Keuringsverslag van een elektrische laagspanning- en zeer lage spanningsinstallatie

NIET CONFORM

Datum keuring: 17/07/2025

Lokaard
8
1653
Dworp
België

Afbeelding schakel- en verdeelbord:

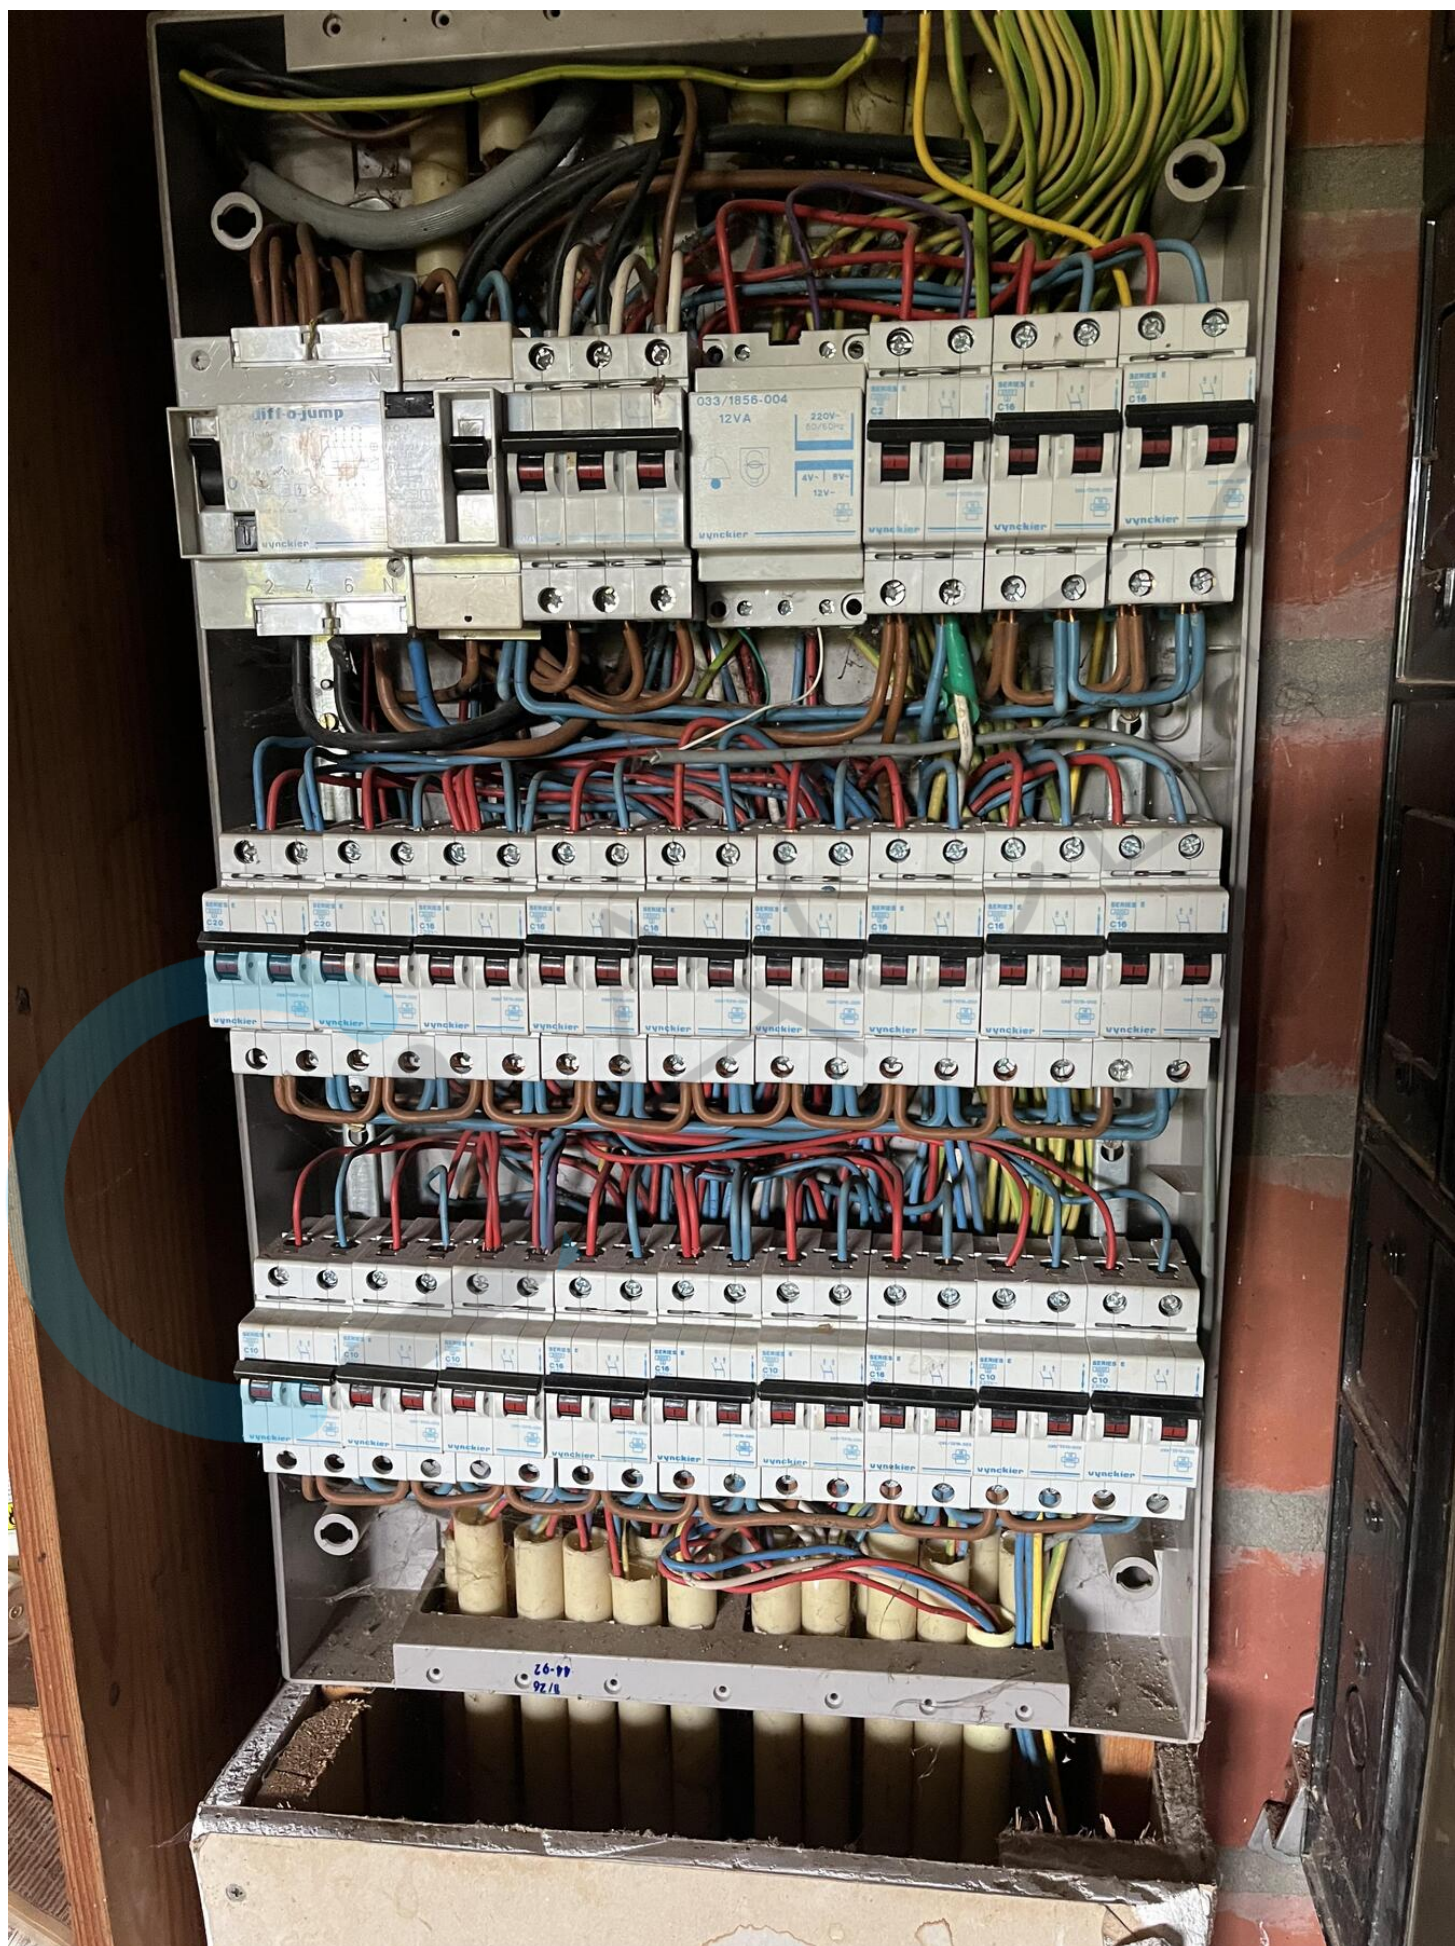
- I1.01 Eéndraadschema van de installatie is niet aanwezig. (Boek 1 Afdeling 2.12 - 2.13 en 3.1.2)
- I1.03 Situatieschema van de installatie is niet aanwezig. (Boek 1 Afdeling 2.12 - 2.13 en 3.1.2)

- I5.14 De nominale spanning dient duidelijk vermeld te worden op een oordeelkundig gekozen plaats. (Boek 1 Onderafdeling 3.1.3.3.)
- I8.13 Het gebruik van kabels van het type VTLmb, LMVVR, COAX, VVT is verboden. (Boek 1 Onderafdeling 5.2.1.2.)

- I9.02 Loshangende schakelaars, contactdozen en/of aftakdozen dienen degelijk bevestigd te worden. (Boek 1 Afdeling 1.4.1. & 1.4.2)
- I9.07 Niet alle contactdozen op LS zijn kinderveilig conform NBN C 61-112-1:2017. (Boek 1 Onderafdeling 1.4.2.3. en 5.3.5.2.)
